*Le prélèvement d'eau de Monsieur Alain HOUPERT s'effectue dans la source de Mira issue du relief couvert par le Bois de Nachot.*

## AVIS

à Chaumont le 18 juin 2008

Ph.JACQUEMIN  
Dr.en Géologie Appliquée

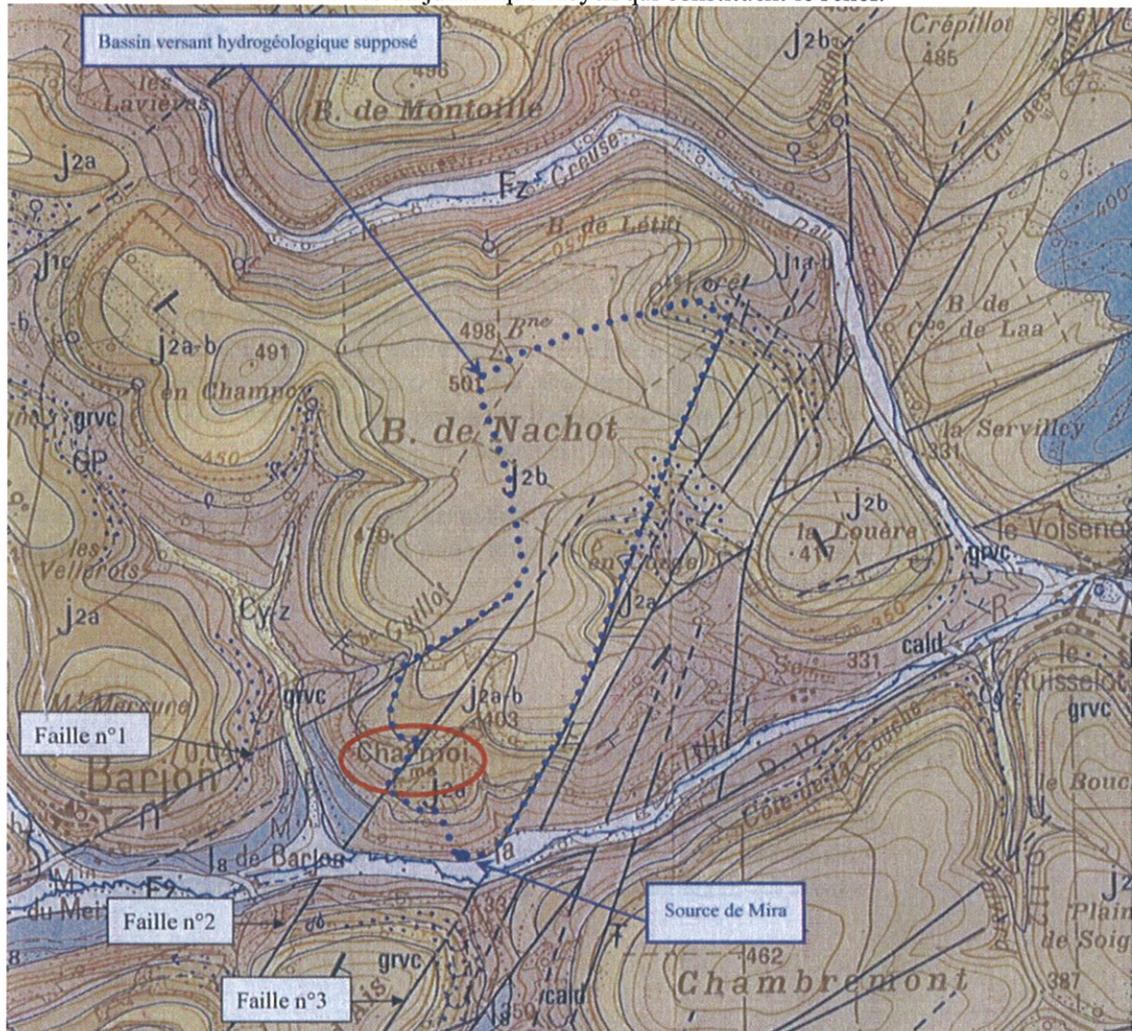
**Pour le captage de la source, le projet du pétitionnaire n'est pas précisément implanté sur la parcelle.**

1/Il convient de réaliser le captage au pied de la paroi rocheuse de l'autre côté du chemin forestier.

2/ Le regard de captage envisagé devra permettre le détournement de la source au plus près de la matrice géologique.
